RE: Tillögur að ("hraða")merkingum á Reykjanesbraut í Hafnarfirði

From: Svanur G. Bjarnason [mailto:svanur.g.bjarnason@vegagerdin.is]
Sent: mánudagur, 12. júní 2017 19:52
To: Haraldur Líndal Haraldsson ; Helga Stefánsdóttir ; Guðbrandur Sigurðsson
Cc: Einar Pálsson
Subject: Tillögur að ("hraða")merkingum á Reykjanesbraut í Hafnarfirði

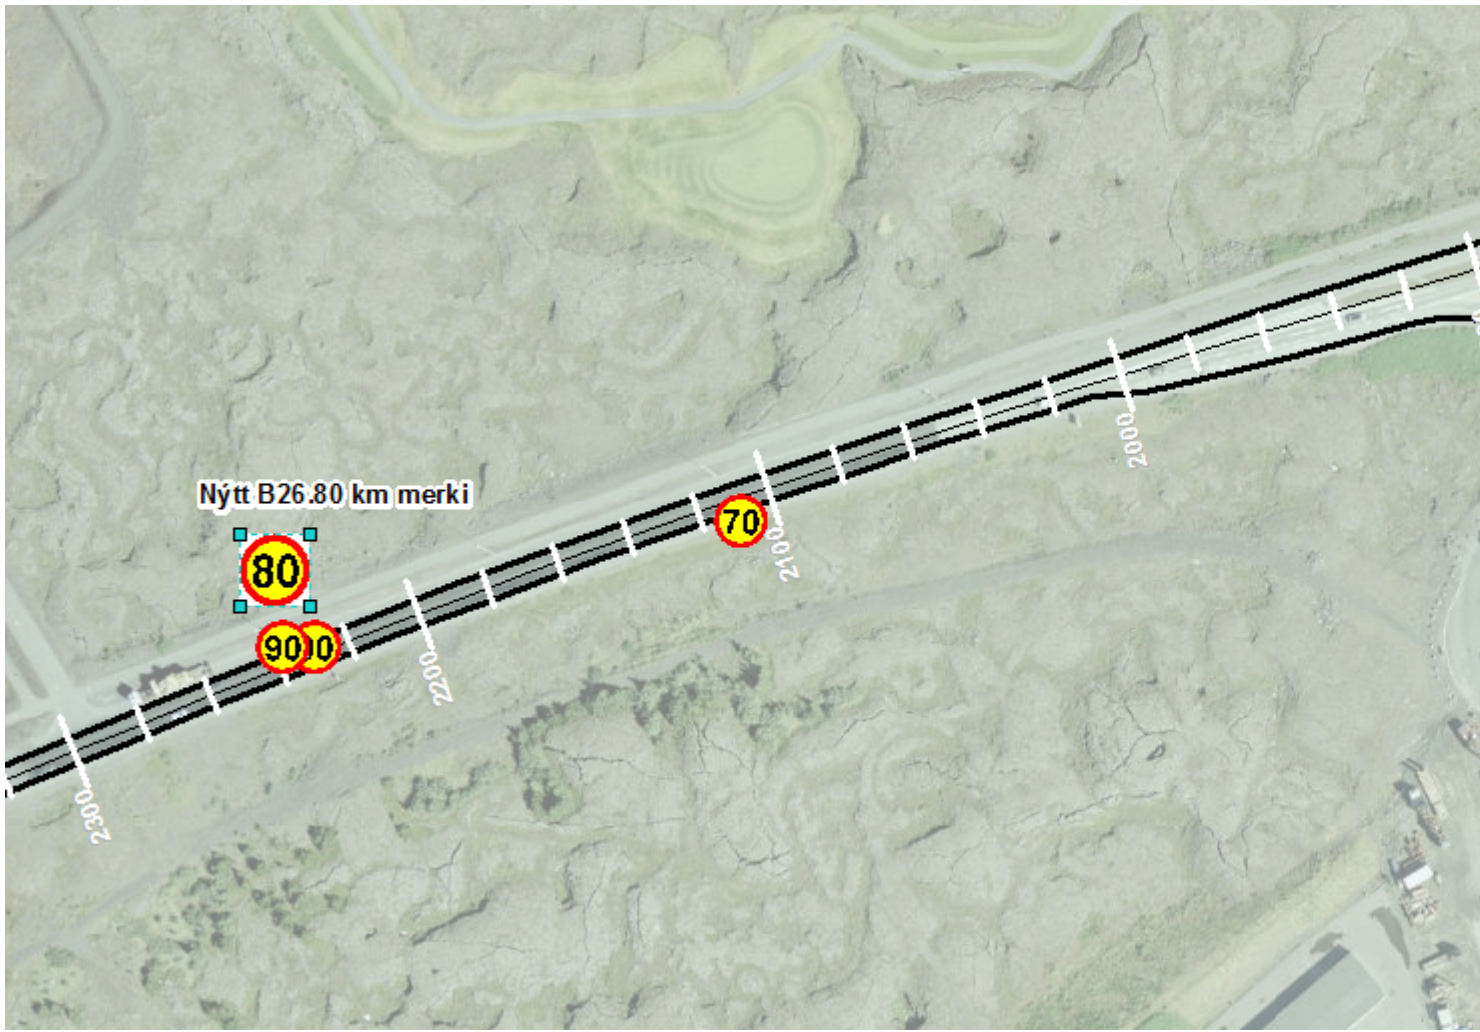
Skipta 90 í 80 km fyrir vestan Krýsuvíkurveg (er þó væntanlega til bráðabirgða).

Nytt B26.80 km merki

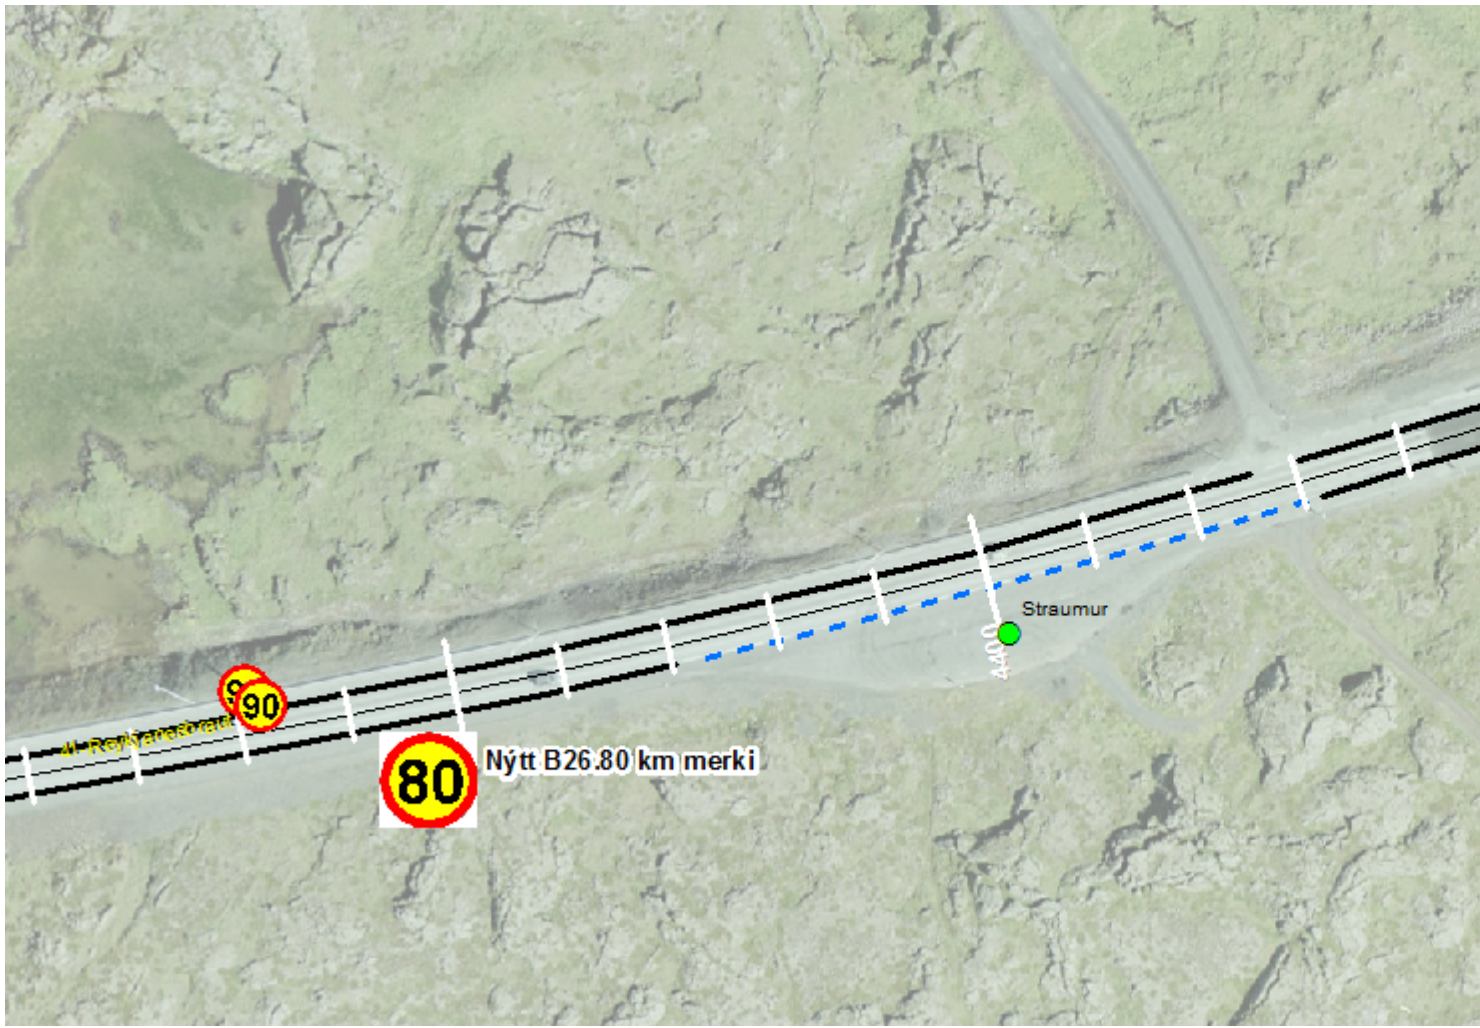
Auk þess verða settar upp greinilegri varúðarmerkingar um að vegfarendur sem koma frá Suðurnesjum séu komnir inn á tvístefnuveg.
